二仁溪河道廢棄物清理第二期專案計畫 專案管理及監督服務計畫

第1次諮詢會議

第2次諮詢會議

115年2月2日

C場址預計範圍

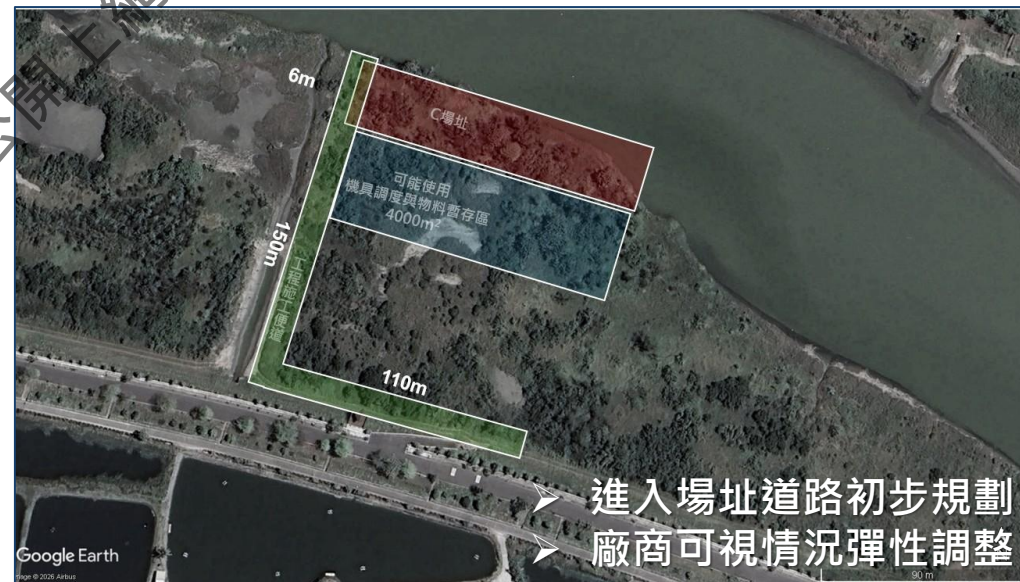
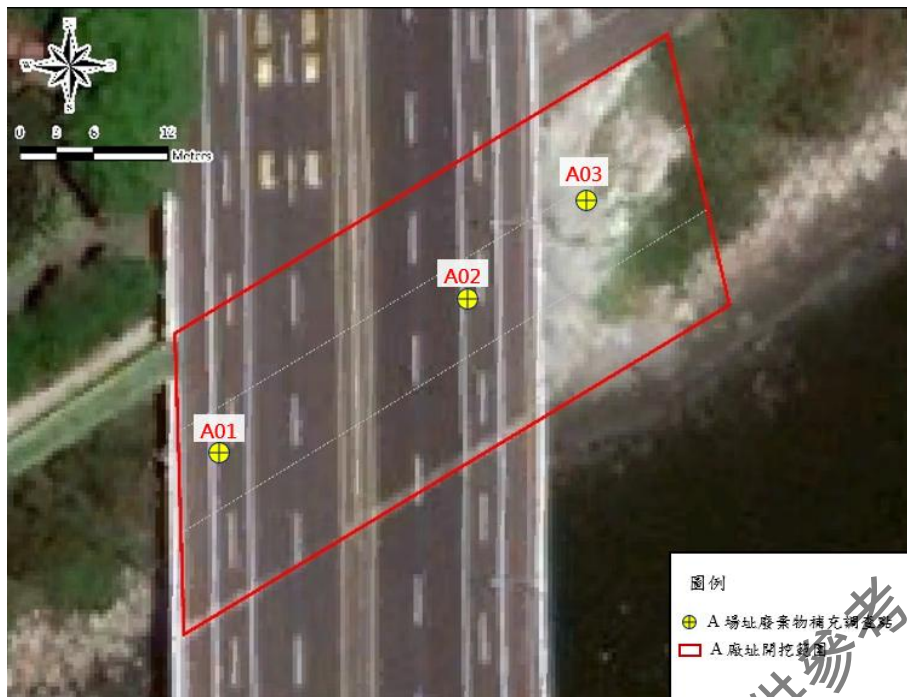
諮詢事項：

- C場址位於二仁溪沉積段(凸岸)，廢棄物清除完成後河岸將退縮
 - 是否無需客土，使現地自然回復濕地生態？
 - 或為避免河岸侵蝕，需適當客土或拋石？

委員意見	回復說明
• 不填客土、不拋石。(洪慶宜委員) • 廢棄物與受污染土清理後之場址復原，建議補充清理後客土、拋石或不客土、不拋石等場址復原方式進行河道沖淤之水理模擬分析及評析避免河岸侵蝕下使現地回復濕地生態。(柯明賢委員) • C區應不需客土。(黃煥彰委員) • 初步評估C場址位於深水槽與凸岸位置，清除後可朝「不需客土自然復育」方向規劃...(六河分署) • 需補充該區域確定之長度與挖掘寬度等幾何資料，必要時可進行水理演算評估清除後河岸穩定性。若評估結果顯示有侵蝕風險致影響河防安全或對岸設施，則需採取適當防護措施。(六河分署)	1. 開挖期間將視需求採取適當防護措施 2. 完成廢棄物移除後採以自然回復濕地生態

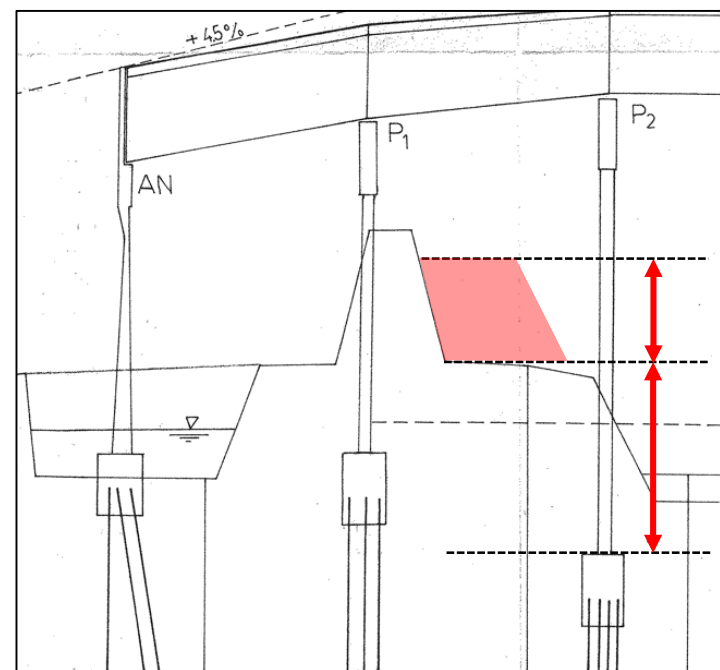
單位	意見說明
環境管理署	- 場址A位於堤外，在載運廢棄物作業期間，需加強落實安全管制及污染防治作業。 - 場址A鄰近橋梁，請落實擋土支撐及橋梁安全監測系統，若有異常情形請即時因應，並請在安全為前提下，以完全清理廢棄物為目標辦理。
六河分署	- 須注意坡面工堤防安全、橋梁結構安全、便道施作。 - 開挖時易產生湧水、邊坡崩塌或機具沉陷等問題。若開挖範圍接近堤防或橋梁等構造物，應評估是否造成側向土壓力變化而影響結構安全。
交通部公路局	開挖時須考量土壤側向解壓後產生之影響，及開挖深度是否會影響到橋台及橋墩基礎等因素，以免影響橋梁安全。

單位	意見說明
結構技師	- 應注意開挖深度與橋墩樁帽的相對位置以確保開挖時不會破壞橋梁基礎與樁帽如開挖深度在橋墩樁帽以上，對橋梁應不至太大影響。但施工期間仍應隨時留意橋梁是否有異常現象發生。 - 廢棄物清運期間務必確保河堤構造物不被破壞。 - 視需要，可設置監測設備以掌握橋梁施工期間安全性與穩定性。 - 施工完成後應會同河川主管單位協商消波塊配置。

清除作業注意事項：

- 臨水面設置適當**擋土支撐**系統，並配置監測系統作必要之安全評估，避免發生移動、變位或傾斜。
- 設置**橋樑安全監測系統**，並由土木或結構技師簽證，確保施工期間及施工後橋樑安全。
- 場址位於堤外，因應廢棄物挖除後載運至分選場，需施設**運輸路及越堤路**等，清除期間將落實安全管制及污染防治作業。

諮詢事項：

- 施工臨時便道須使用大量土方進行填築，六河分署可否提供取土區採土，或須由清理廠商自行外購？
- 以小型機具破除表面混凝土，**由內而外**進行清理，臨水面設置**防護網**避免廢棄物掉落，相關作業是否妥適？
- 清除作業以不破壞橋梁與堤防結構為原則
 - 消波塊建議處理方式？
 - 廢棄物清除完成後恢復為堤防，有無其他復原需求？

- A場址鄰水面清理宜以連續樁做水的阻隔。(洪慶宜委員)
- 開挖時需維護河堤與橋梁結構之安全及避免造成鄰近環境污染，建議場址復原以不影響河堤與橋梁結構安全回復原貌，以及除臨水面設置防護網外，建議評析挖除後清運至分選場之污染防治措施。(柯明賢委員)
- 二仁溪橋廢棄物堆置深度未達橋梁樁帽深度，在清除廢棄物時對橋梁結構應不致有重大影響，但於施工期間應對橋梁妥加監控。(李俊賢技師)
- 工區鄰近堤防，需留意施工期間對河堤構造物之影響。(李俊賢技師)
- 橋下施工淨高度較不足，宜選用小型機具進行施工。(李俊賢技師)
- 受限橋梁高程，便道降挖提醒注意安全問題。(本府水利局)
- 施工前建議設置適當擋土支撐系統，並配置橋梁安全監測系統(震動變位監測)，由結構技師簽證確保橋梁安全。另本區尚有橋墩可能影響通水，建議進行水理演算，推算局部沖刷深度。(六河分署)

1. 設置適當擋土支撐並以祛水工法保持乾式開挖
2. 場址開挖以不破壞橋梁與堤防構造物為原則
3. 配置橋梁安全監測系統並由技師簽證確保橋梁安全
4. 清運路線將事先與里長進行會勘，並嚴格落實二次污染防治與安全管理
5. 復原部分將採原場址河岸線及高程進行復原

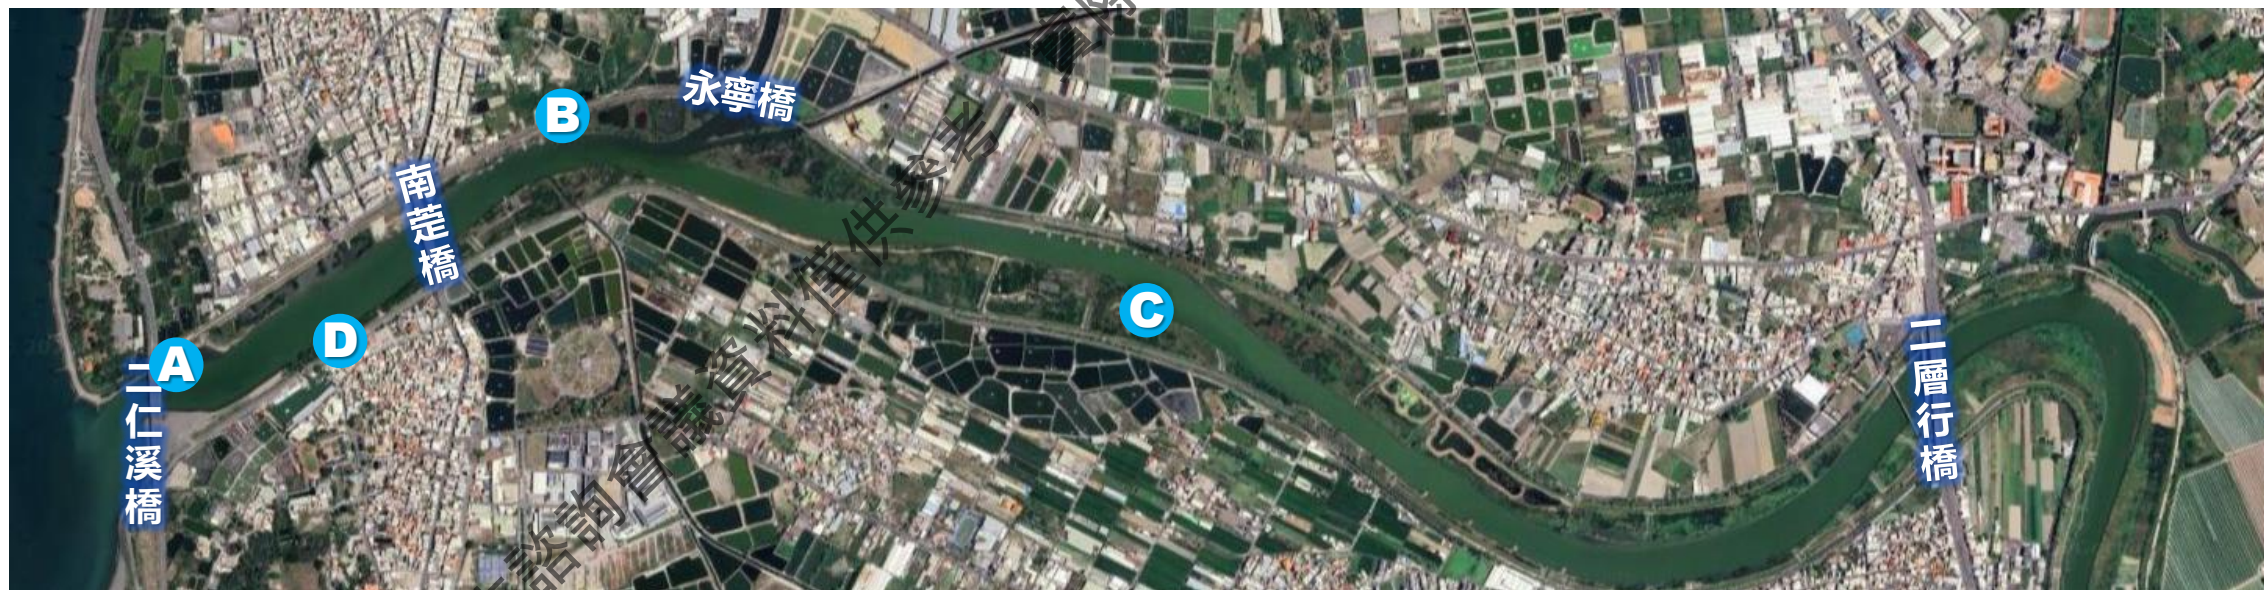
單位	意見說明
環境管理署	- 場址D位於堤外，在載運廢棄物作業期間，需加強落實安全管制及污染防治作業。 - 場址D鄰近濕地，針對場址廢棄物清理及復原方式，以恢復濕地生態系統功能為目標辦理
六河分署	- 施工期間應落實安全管理。 - 濕地保護復舊，建議洽環團研商。
高雄市環保局	D場址鄰近濕地，挖除後如何復原？
福德里辦公室	臨D場址堤內道路經常有居民進出，應加強交通管制以確保安全。

諮詢事項：

- 施工臨時便道須使用大量土方進行填築，六河分署可否提供取土區採土，或須由清理廠商自行外購？
- 廢棄物清除完成後之場址復原
 - 考量堤防安全將回填客土至原高程
 - 紅樹林區域之客土回填及地貌營造方式？

二仁溪橋下沙洲土壤調查

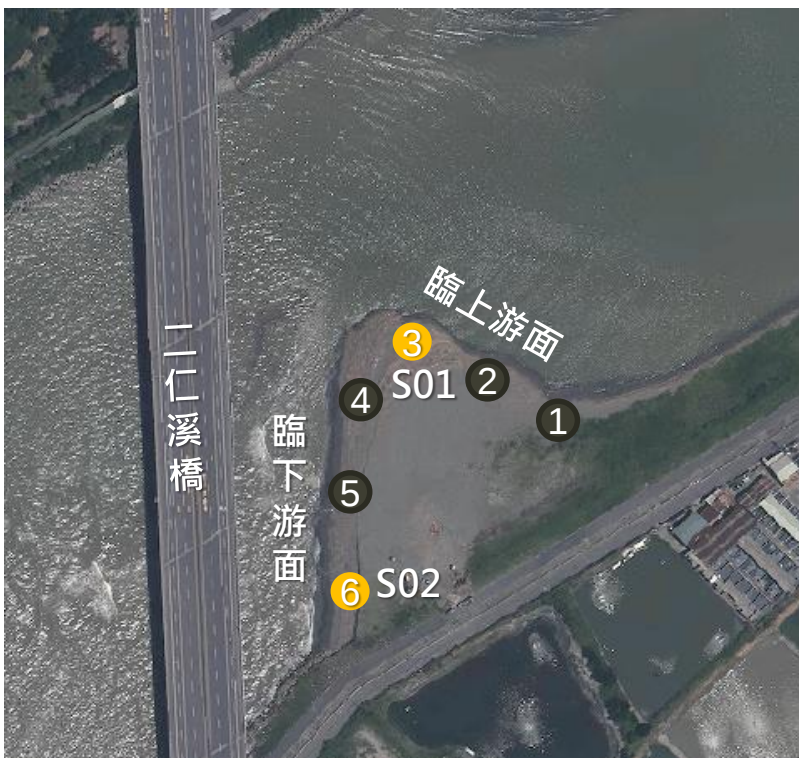
委員意見	回復說明
- 不宜由區外做客土來源，客土以出海口左岸沙洲為優先。(洪慶宜委員) - 針對場址復原客土來源及廢棄物分選作業分選場址，建議評析清運距離衍生成本效益及碳排效益...(柯明賢委員) - 近出海口的淤沙可優先當回填客土。(黃煥彰委員) - 回填土壤以重金屬監測標準的1/2，戴奧辛應以100 pg-TEQ/g為標準。(黃煥彰委員) - 建議下游沙洲當作工程客土來源，而且沙洲清掉一些對二仁溪水質改善也會有幫助。(蘇水龍委員) - 客土來源建議優先評估出海口沙洲，惟需於執行前完成檢測確認符合標準。(六河分署) - 倘若未來要取用河口沙洲土壤來作為客土來源，需先檢測土壤重金屬及戴奧辛是否符合回填客土條件。(南區環境管理中心)	- 規劃多處分選場地提供清理廠商選擇 - 廢棄物分選工作可由清理廠商視場址之間距離及成本效益綜合評估 - 已完成橋下沙洲初步調查，將作為客土優先來源（距離較近） - 建議客土回填標準原則以重金屬低於土壤污染監測標準；戴奧辛<100 pg I-TEQ/g

建議客土回填標準：

**重金屬 < 土壤污染監測標準；
戴奧辛 < 100 pg I-TEQ/g**

A場址開挖不破壞橋梁與堤防構造物

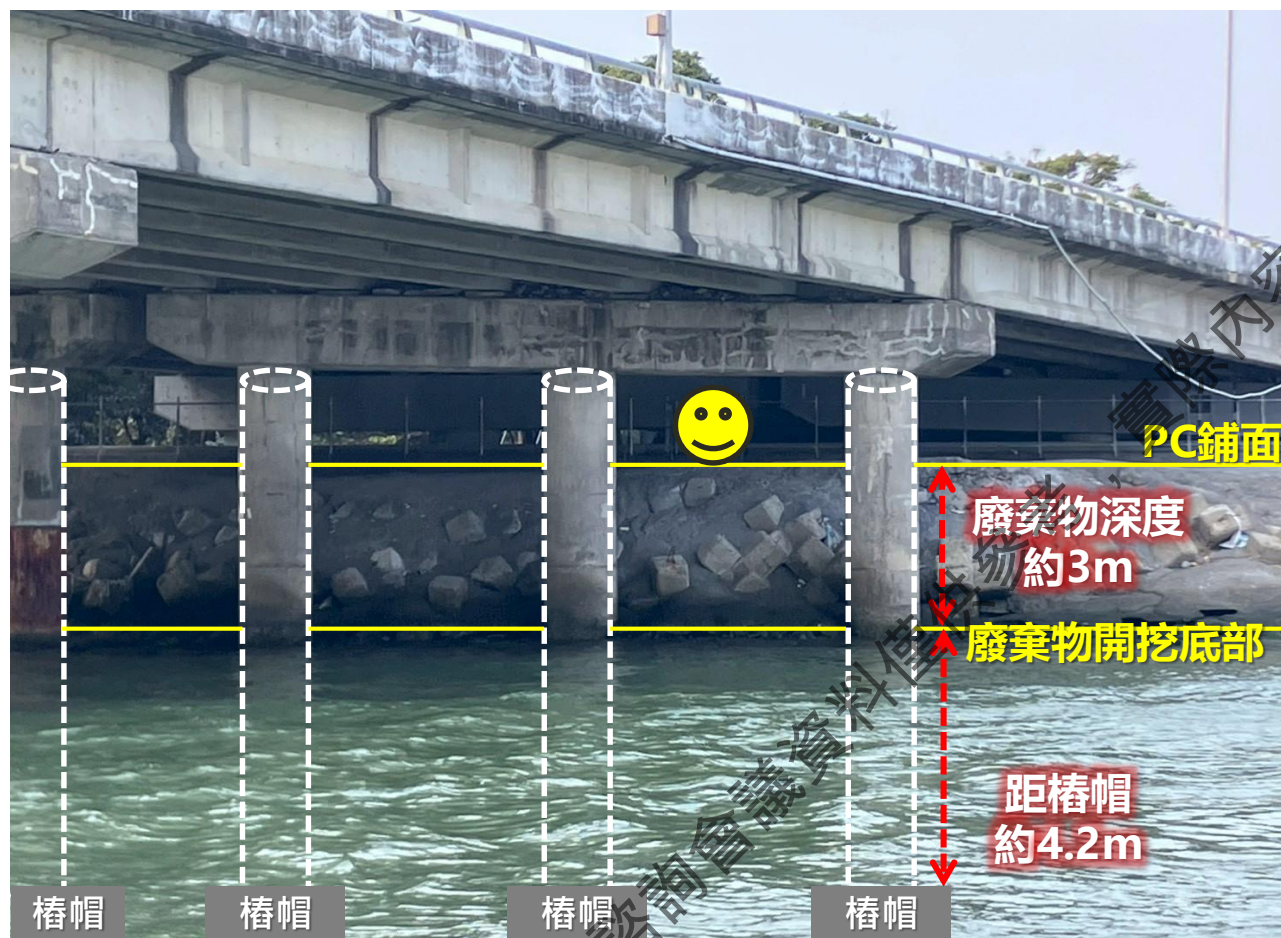
委員意見	回復說明
消波塊與既有拋石須按原位置放回至原高程，以維持河防功能，確保與原設計一致。客土佈設應依既有河岸線形施作，避免線形突變造成局部沖刷，復原後需確保河防安全及通洪斷面無虞。(六河分署)	- 依既有河岸線消波塊與拋石按原位置放回至原高程 - 依既有河岸線形執行復原

- 廢棄物移除完成後將依既有河岸線消波塊與拋石按原位置放回至原高程。
- 原則依既有河岸線形施作，避免線形突變造成局部沖刷。

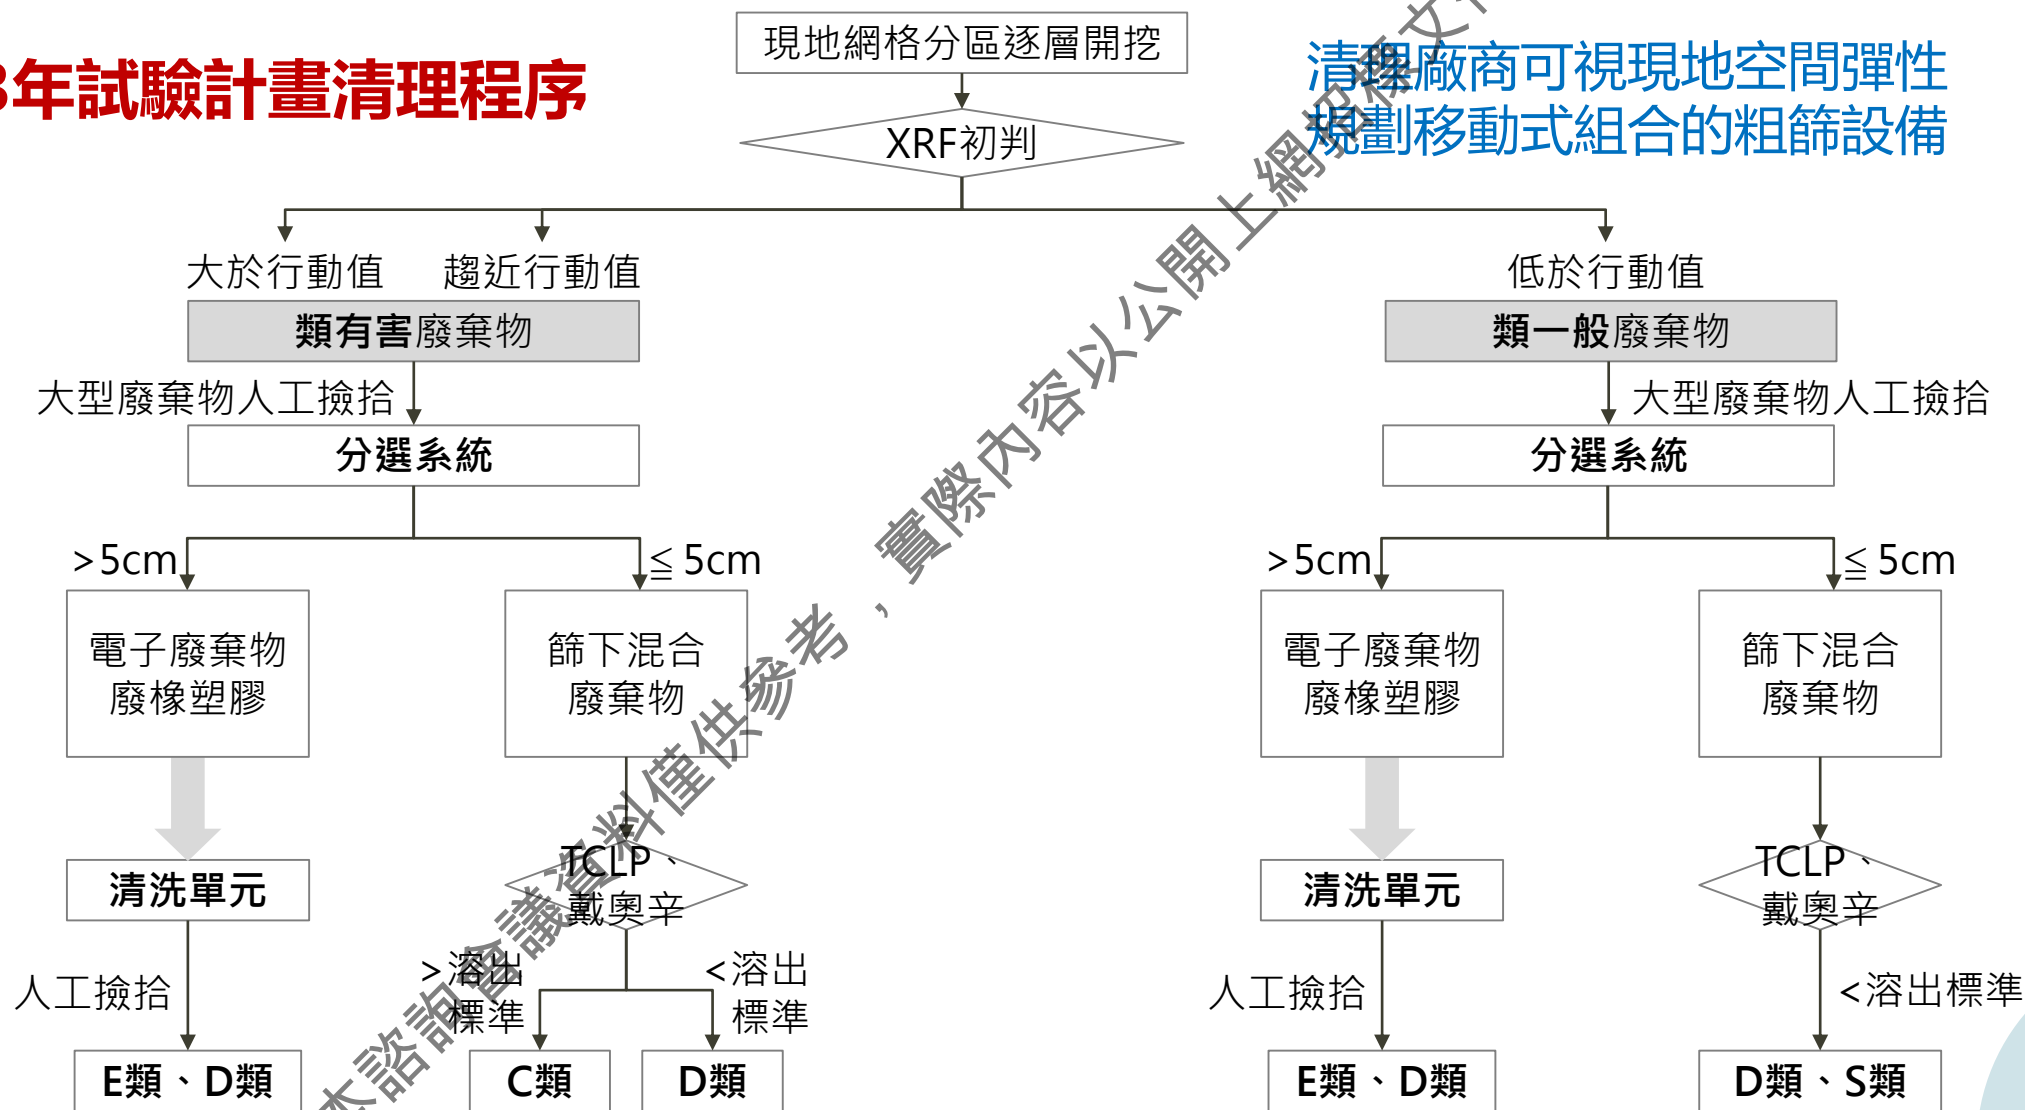
A場址受限橋梁，可使用靜壓式植樁推進或其他可行植樁方式
